CAAC
适 航 指 令

编号: CAD2011-B737-10

一. 标题: 中央油箱燃油增压泵改装, 标牌安装及飞机飞行手册(AFM)修订

图1

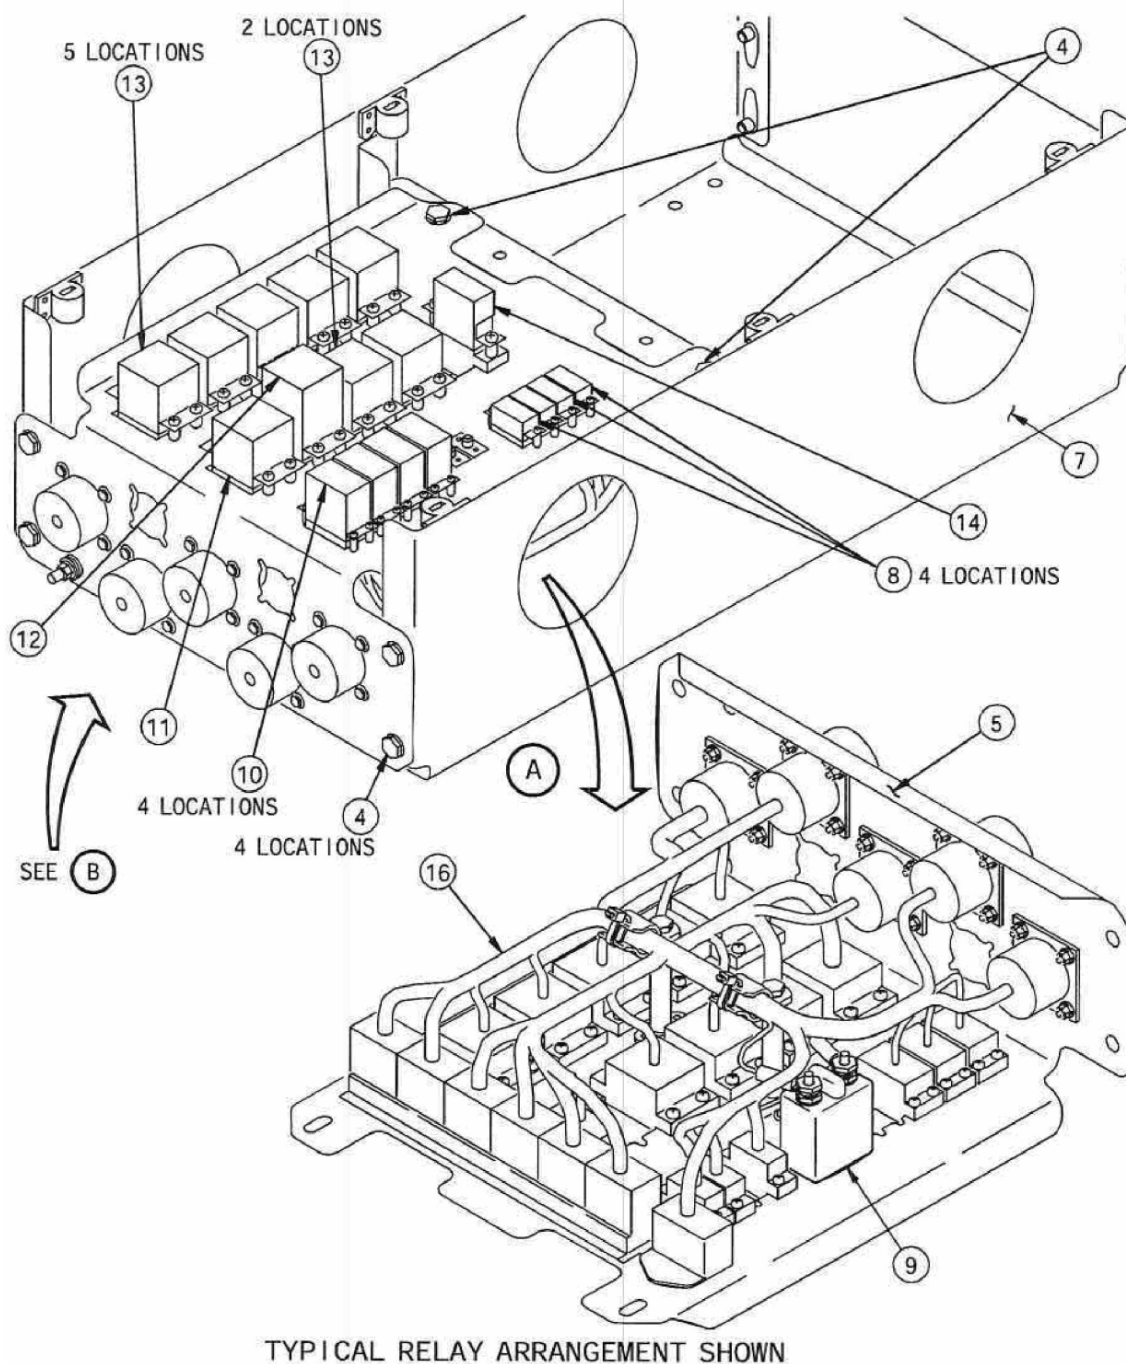
A、对于在波音紧急服务通告737-28A1206R2第1.A.1段中列出的飞机：在本指令生效后的36个月内，执行波音紧急服务通告737-28A1206R2（需以本指令中的图1替代该服务通告图11中的子图2的除外）施工指南第1、2部分中规定的所有措施，为中央油箱增压泵安装自动关断系统。如果之前已经按照本指令B段要求在飞机上安装了标牌，可在安装自动关断系统后将该标牌从该架飞机驾驶舱移除。对于运营人而言，根据本段要求在其机队的所有飞机上安装自动关断系统，可对机队的所有飞机终止本指令B段的标牌安装要求。
